VARIANTI IN CORSO D'OPERA n°4

RELAZIONE DEL DIRETTORE DEI LAVORI DEL 23 07 2026 rev.01

Padova, 23.07.2026

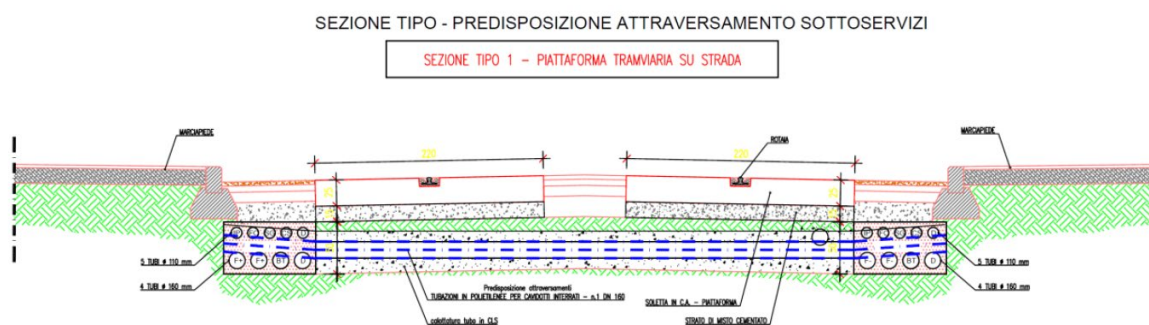
In relazione alla sezione costruttiva di progetto della nuova piattaforma, composta da via di corsa e polifora, sarebbe diventato impossibile il futuro l'attraversamento trasversale della stessa per la posa di eventuali sotto servizi, se non attraverso l'esecuzione di TOC.

Si è ritenuto opportuno quindi prevedere una serie di predistorsioni costituite da tubi camicia trasversali rispetto la nuova piattaforma tramviaria.

Tali predisposizioni sono state previste in corrispondenza degli incroci stradali, e comunque uno ogni 100 m di sviluppo della piattaforma tramviaria.

Rispetto allo sviluppo della piattaforma del Lotto 1 ovest, che risulta circa 10,2 km, la presente variante prevede la fornitura e posa di circa 70 predisposizioni trasversali, al di sotto della via di corsa, costituite da tubo corrugato DN160 con bauletto di calcestruzzo.

Figura 2: Fermata Municipio Rubano a seguito della presente variante

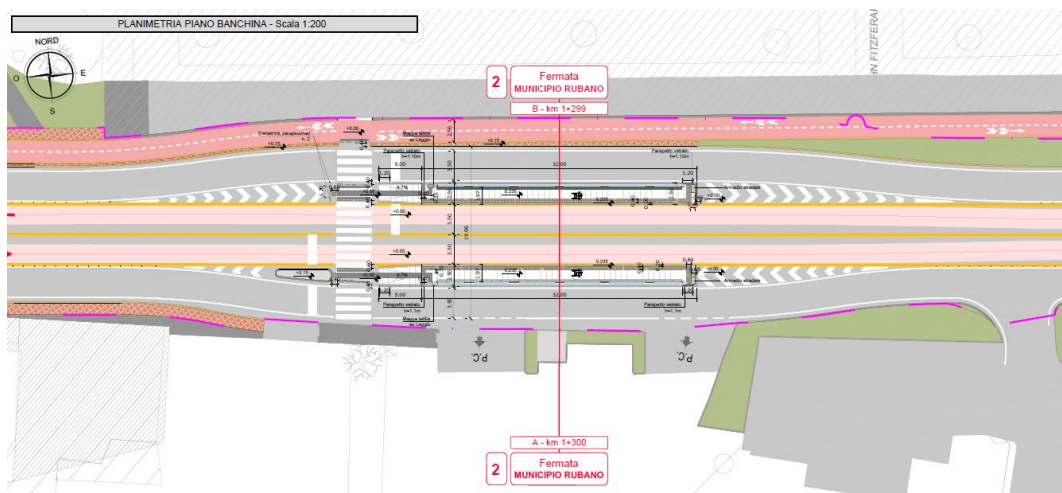
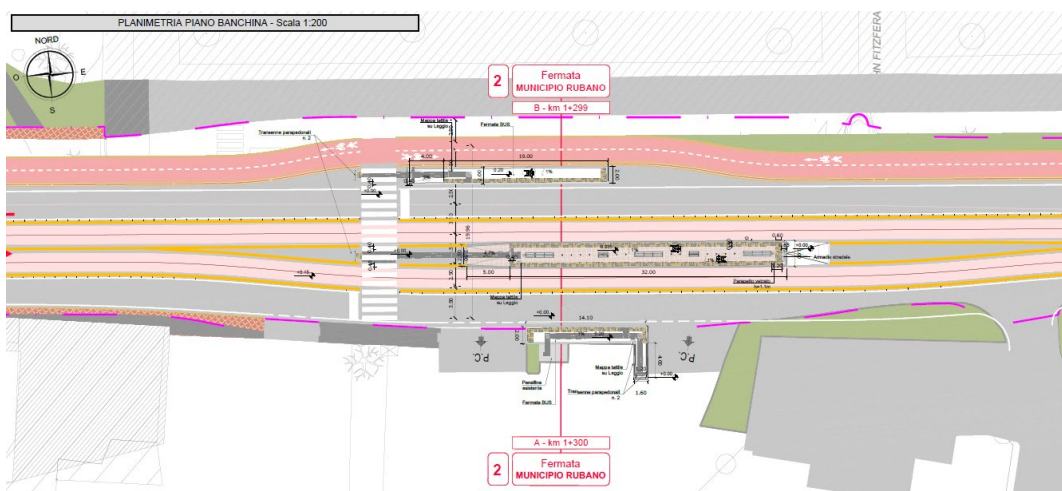
A seguito del rinvenimento, da parte dell'Appaltatore, di una condotta di recapito acque meteoriche (Scolo Mestrina), in corrispondenza della realizzanda via di corsa prevista dal PE, il DLL ha ordinato un piano di indagini per verificare la compatibilità di tale condotta (scatolare), con il transito di carichi di prima categoria.

In relazione agli esiti negativi delle suddette indagini, per rispettare le scadenze del PNRR e mantenere le funzionalità previste per il tram e il traffico veicolare, in accordo con il Comune di Rubano, la Stazione Appaltante ha definito una soluzione progettuale alternativa che garantisce le medesime caratteristiche del progetto originale, sia per il sistema tranviario che per quello viabilistico.

- La fermata in posizione centrale, evitando che le corsie del tram e dei veicoli gravino sulla condotta (porzione nord della sede stradale di progetto).
- Due fermate BUS parallele e la pista ciclabile spostata in aderenza alla corsia nord, adattandosi alla nuova posizione della fermata BUS;

Figura 5: Modifica al PE a seguito della modifica della fermata e della carreggiata stradale con identificazione plinti interferenti con il progetto del parcheggio del Comune di rubano

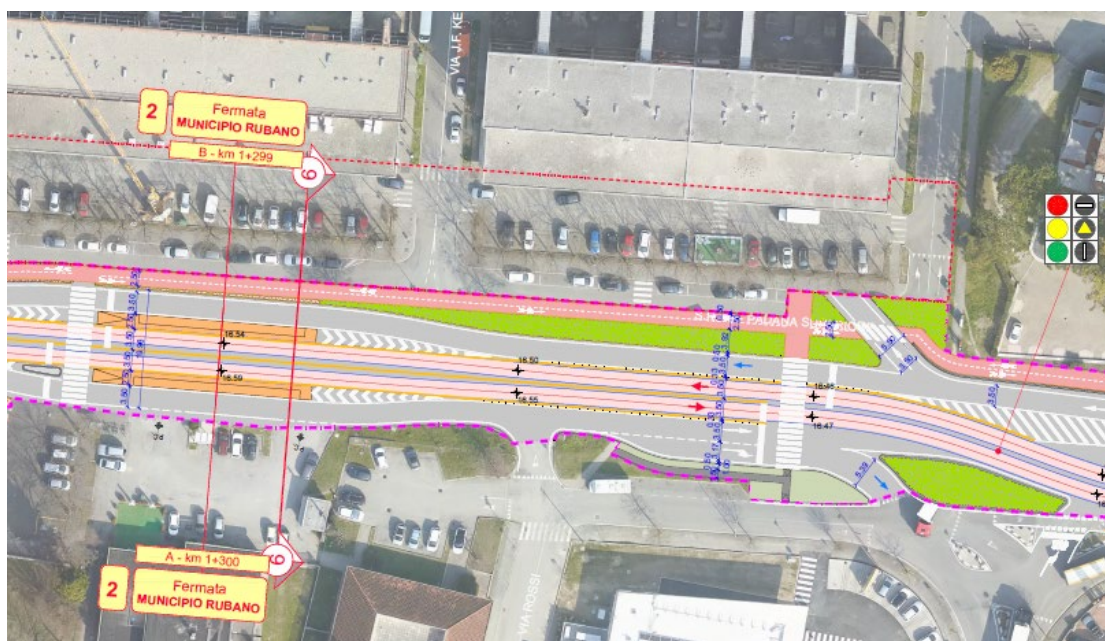
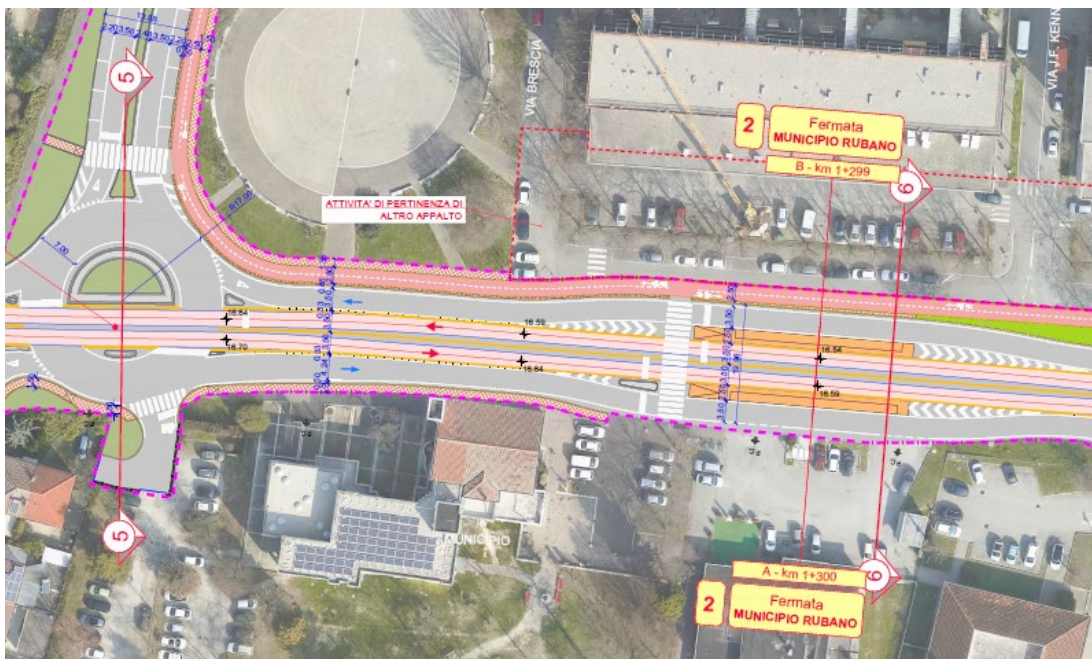
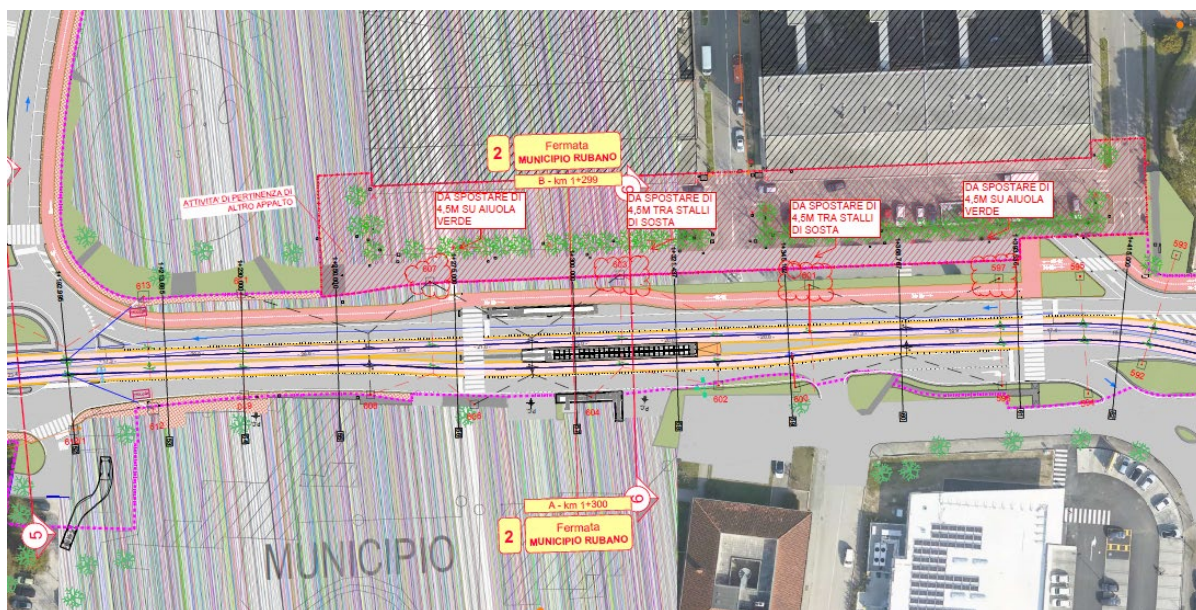
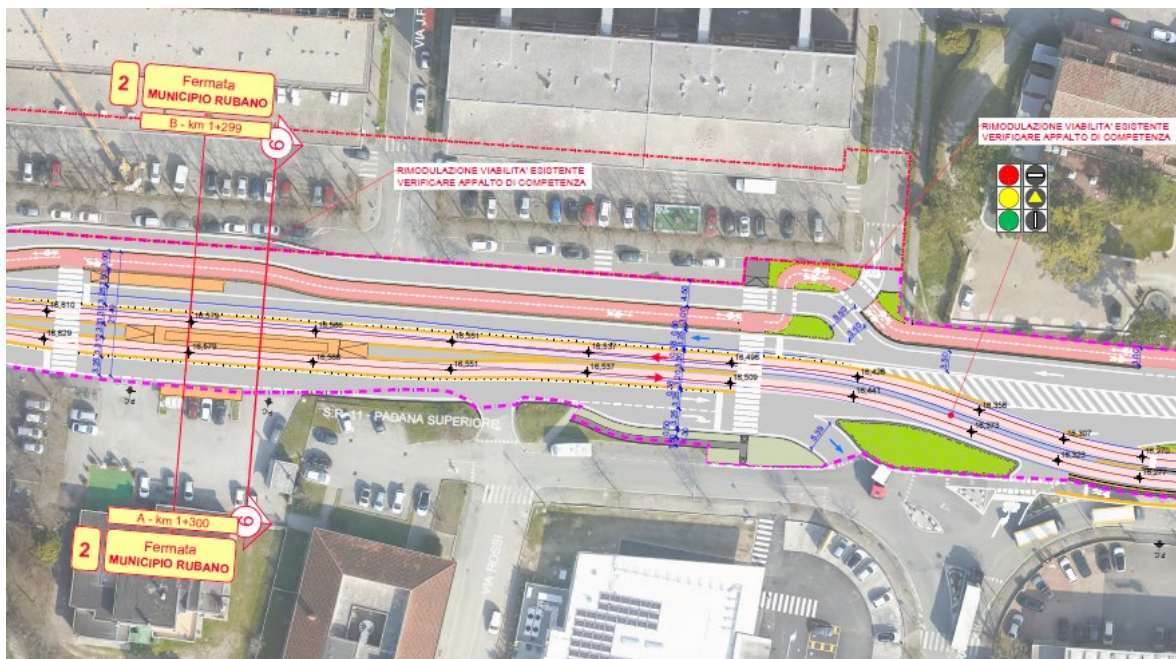
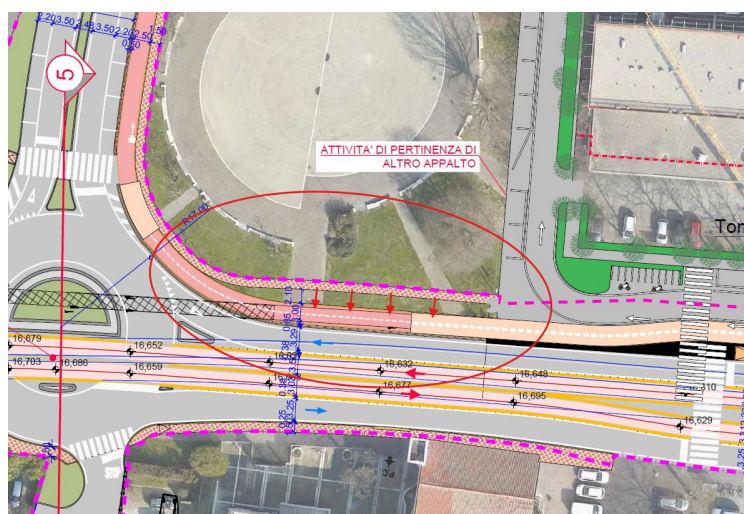
Sono quindi state recepite le modifiche richieste dal Comune di Ruban, che prevedono:

- Modifica dell'ingresso al parcheggio, e asfaltatura della contro strada, al fine di renderlo congruente con lo stato dei luoghi e con la futura sistemazione a parcheggio prevista dal Comune di Rubano;
- Modifica del marciapiede in corrispondenza di Piazza della Repubblica;
- Adeguamento dei plinti per i pali TE, interferenti con le previsioni progettuali del nuovo parcheggio da parte del Comune di Rubano. Al momento della formalizzazione di tali richieste di variante 2 plinti erano già realizzati, ma risultano conseguentemente non utilizzabili; e risulta quindi necessario provvedere alla realizzazione di ulteriori nuovi plinti.

In conseguenza alla modifica in argomento è stato necessario riconfigurare il tracciato della via di corso, la linea aerea di contatto, le opere stradali e la relativa rete di smaltimento delle acque di piattaforma.

Figura 8: Tratto di scatolare in rifacimento

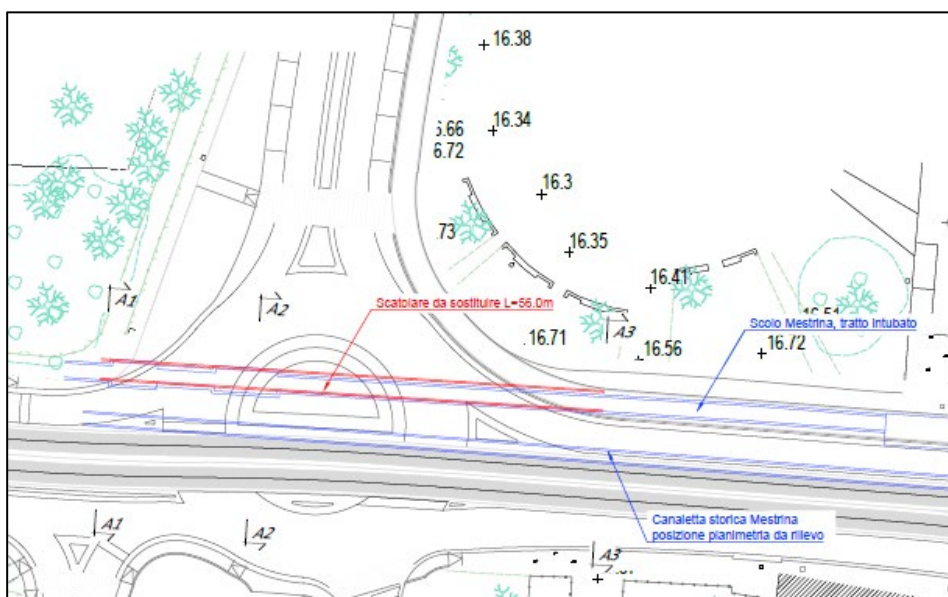
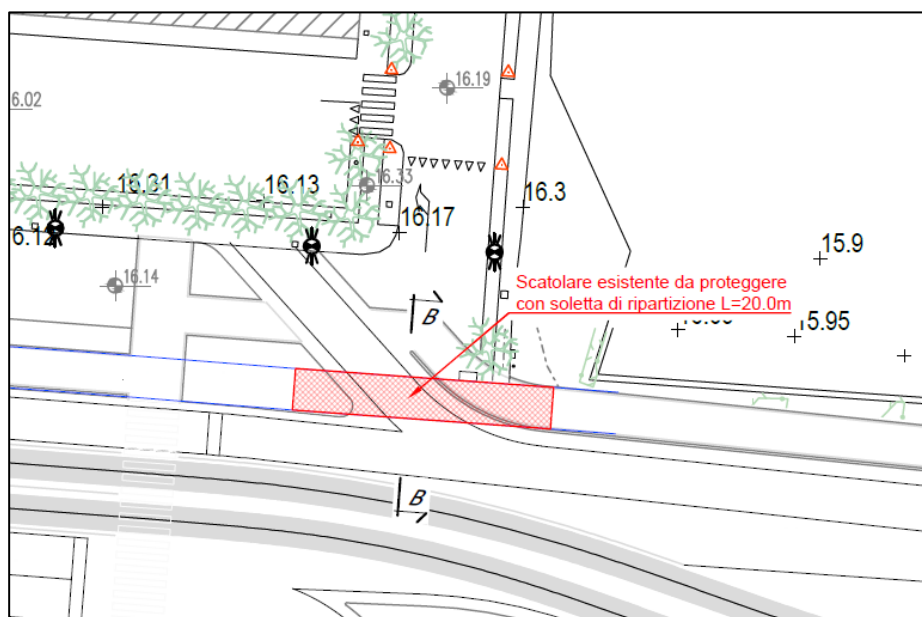
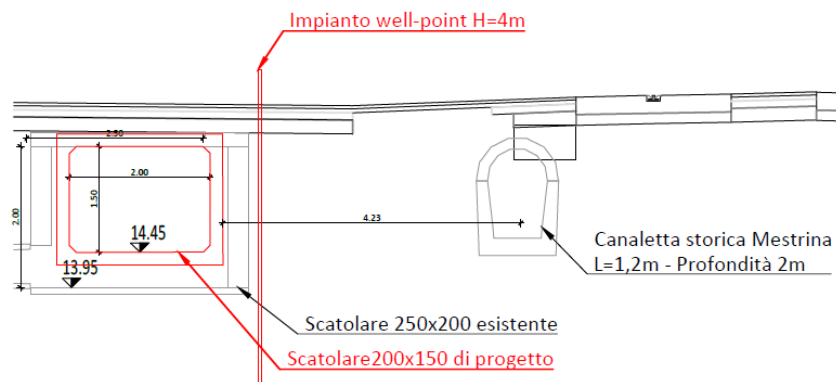
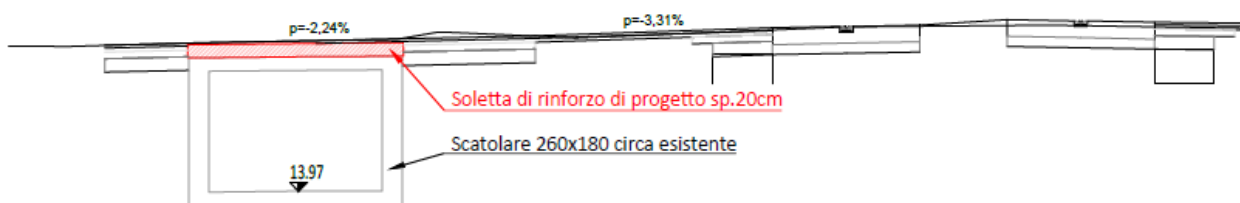
In relazione allo stato di conservazione dello scatolare idraulico, che ha condotto alla perizia di variante che precede, ed in relazione agli esiti dell'indagine strutturale condotte dall'Appaltatore a seguito dell'ODS n.7, nonché alla proposta tecnica/economica formulata dall'Appaltatore a seguito di ODS n.14, si è ritenuto opportuno procedere con l'adeguamento del tratto di condotta interessata dallo dal transito veicolare, come condiviso con il Consorzio Brenta, che prevede:

- La sostituzione di un tratto di circa 60 m di scatolare idraulico in corrispondenza della rotonda ad ovest della fermata del tram con uno scatolare di dimensioni 200 cm x 150 cm adeguato a resistere a carichi di prima categoria;
- Il rinforzo, per un tratto di circa 20 m, della soletta superiore dello scatolare idraulico ad est della fermata, in corrispondenza dell'ingresso della viabilità verso il nuovo parcheggio del Comune di rubano.

Figura 12: pianta del pozzo di spinta con indicazione palancole utilizzate

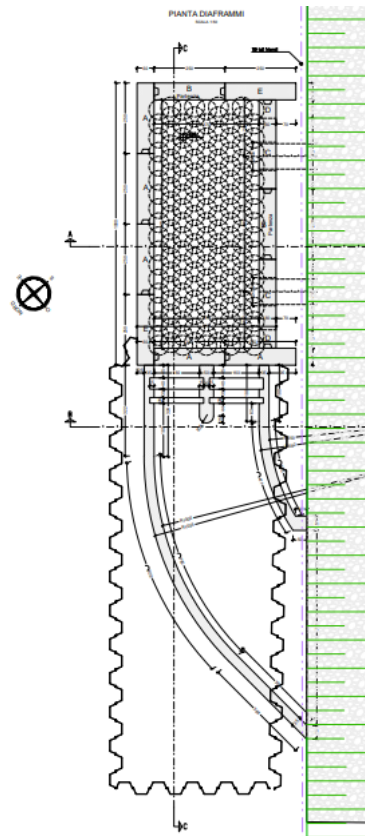
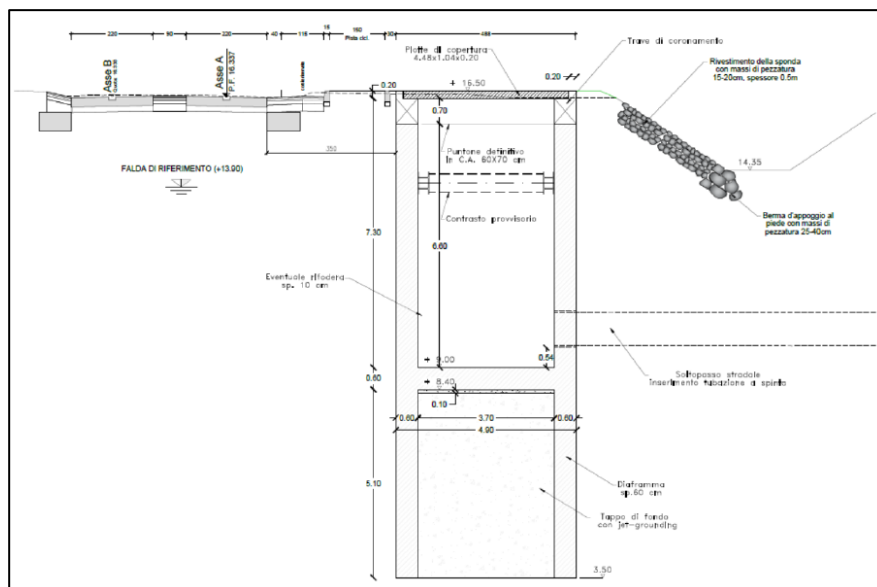
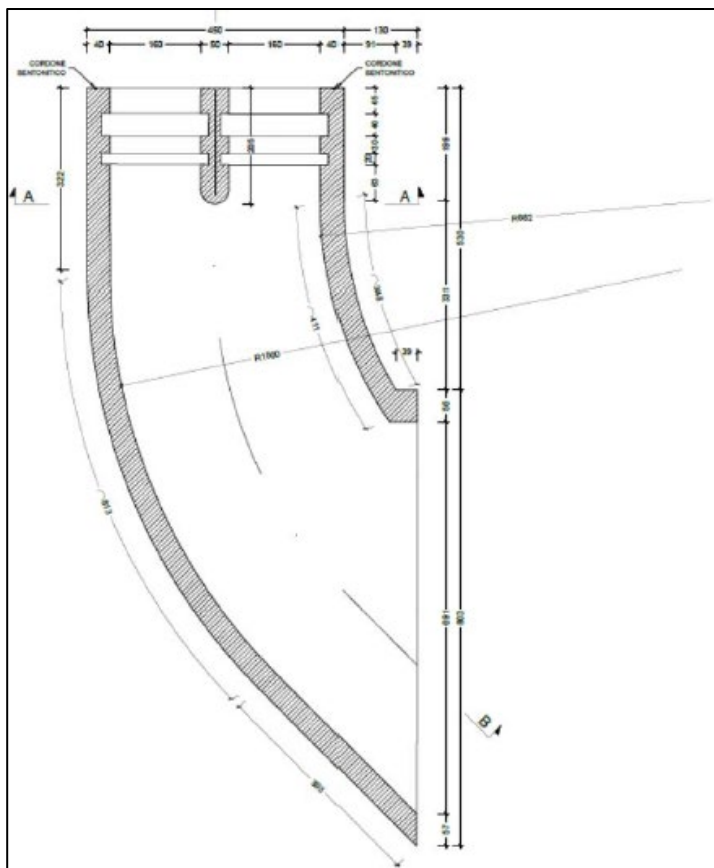
A seguito dei dovuti confronti tra Stazione Appaltante, Consorzio di Bonifica Brenta e AcegasApsAmga, si è giunti alla definizione delle modifiche che si sono rese necessarie apportare al manufatto, che sono:

- Traslazione del manufatto verso il canale per risolvere l'interferenza con la condotta idropotabile di ETRA;
- Modifica dell'andamento planimetrico del canale di imbocco e delle opere di regolazione al fine di migliorare l'efficienza idraulica dell'opera;

- Modifica di una linea di scarico di acque meteoriche interferente con la camera del pozzo;
- Realizzazione di una protezione della sponda sinistra del Mestrina in corrispondenza all'opera di presa, così da garantire la stabilità delle sponde del canale fino al completamento dell'opera da parte del Consorzio;

- Modifica della copertura del pozzo al fine di migliorare l'accesso per future operazioni di gestione e manutenzione;
- Adeguamento e ricollocazione della "piazzola pedonale" prevista in PE affinché un mezzo possa sostare in sicurezza a ridosso del pozzettone per le operazioni di manutenzione;

- Aggiornamento delle opere provvisorie (palancole) per chiudere l'attuale canale, in relazione alle nuove lavorazioni previste dalla variante.

Figura 16: Individuazione dello scambio aggiuntivo

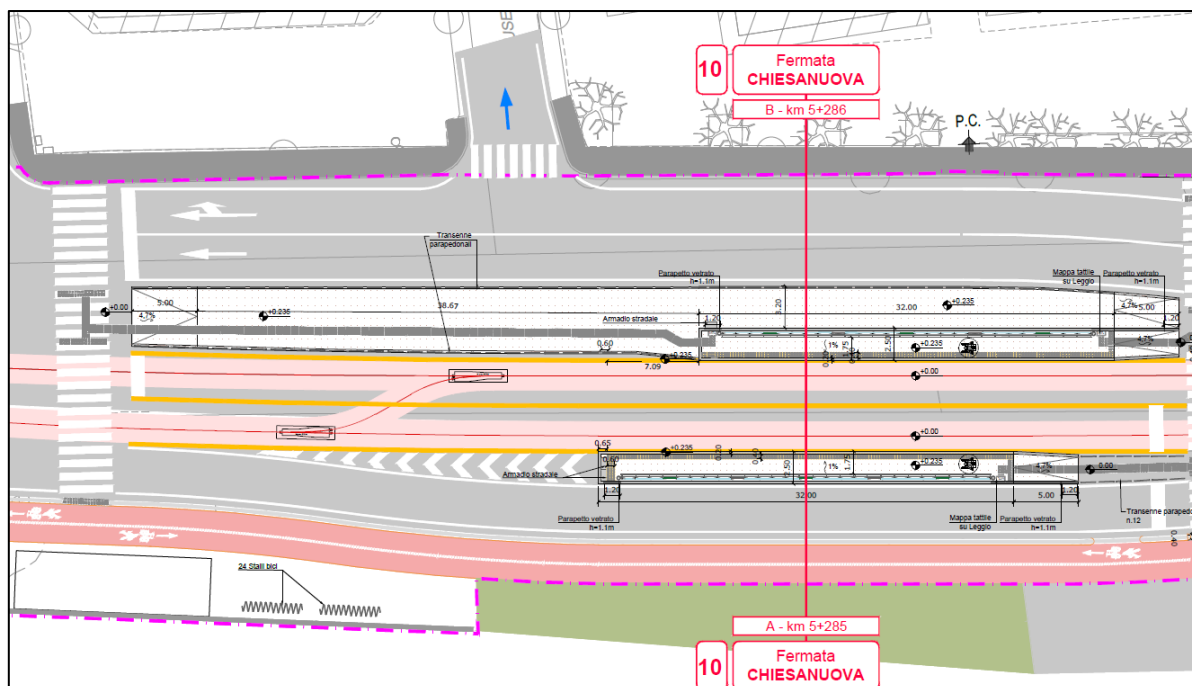
Per l'introduzione dei 2 nuovi scambi è stato modificato il tracciato di entrambi gli assi A-pari e B-dispari. Soprattutto per l'asse A (asse in direzione Padova) il nuovo scambio cade all'interno di un flesso di curve di raggio 1000 m che è stato spezzato in uno con curve di raggio 500 m e 400 m con clotoidi di 10 m, compatibili con una velocità di 45 km/h; velocità giustificabile in ambito di fermata. L'idraulica di piattaforma dovrà essere adeguata alla conseguente introduzione dei 2 nuovi scambi, inserendo nuovi scarichi.

La trazione elettrica dovrà essere modificata in prossimità dei due scambi, traslando e integrando i pali di sostegno della linea di contatto, al fine sostenere i tratti di LC che collegano le due comunicazioni.

Le vie cavo dovranno essere integrate prevedendo stacchi dal cavidotto tramviario per l'alimentazione degli scambi, dei segnali, dei sensori e di ogni altro apparato necessario per il corretto funzionamento del sistema tramviario.

L'impianto semaforico dovrà essere modificato prevedendo lo spostamento/modifica/integrazione delle lanterne in direzione Padova, prossime alla fermata Chiesanuova ed alla posizione degli scambi, evitando di interrompere a metà la manovra di inversione di marcia tramviaria e consentire il posizionamento del rotabile a 4 casse (32 m) lungo l'asse A. La fase semaforica dovrà prevedere anche la tempistica per consentire la manovra relativa all'inversione della direzione di marcia della tramvia.
